AVD.		GRUPP
P	4	46
BETR.		NR
Bakaxel 1030 och 1031		4
		DATUM
		Okt. 75

Service meddelande

Pinjongmutterar och åtdragningsmoment

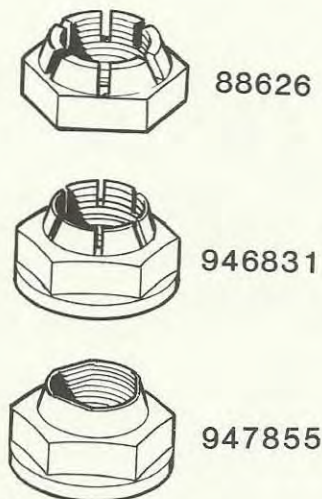
De pinjongmutterar som används idag ger ett bättre kraftutbyte än tidigare mutter med separat bricka. Av denna anledning har åtdragningsmomentet för de nya muttrarna sänkts från tidigare 240-300 Nm till 200-250 Nm.

Mutter 88626 används med separat bricka.

Mutter 947855 M20 x 1,5 saknar skårar i kronan men har i stället en tredelad klämning vilken tjänstgör som låsning.

Mutter 947855 går i produktion omkring vecka 606.

Mutter		Åtdragningsmoment
88626	3/4" UNF	240 - 300 Nm
946831	3/4" UNF	200 - 250 Nm
947855	M 20 x 1,5	200 - 250 Nm
